RENESAS TECHNICAL UPDATE

製品分類	MPU&MCU	発行番号	TN-SH7-A685A/J	Rev.	第1版
題名	SH7780 SIOF スレーブモード受信時の注意事項		情報分類	技術情報	
適用製品	SH7780 グループ	対象ロット等	関連資料	SH7780 ハードウェアマニュアル Rev.1.00 2006年1月11日 (RJJ09B0221-0100)	
		全ロット

図. SIOF スレーブモード受信データサンプリングタイミング

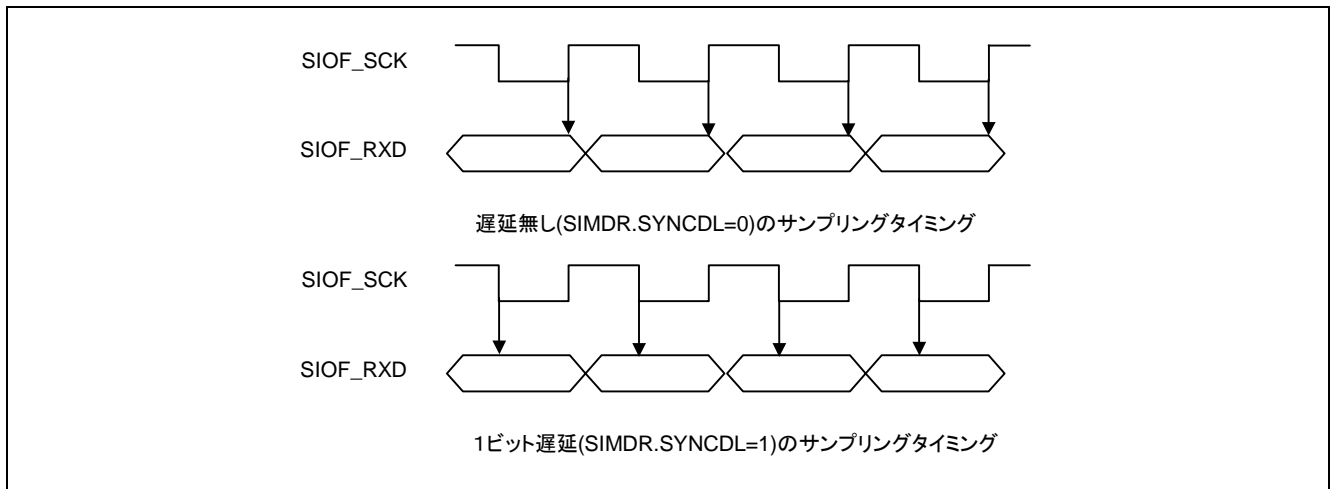
SIOF スレーブモード受信時、ビット遅延無し(SIMDR.SYNCDL=0)に設定した場合、受信データのサンプリングが SIOF_SCK の立ち上がりエッジで行われるため、受信データのホールド時間が確保できなくなる場合があります。

スレーブモード受信時も送信時同様、1ビット遅延(SIMDR.SYNCDL=1)に設定してください。この場合、受信データは SIOF_SCK の立ち下がりエッジでサンプリングされます。
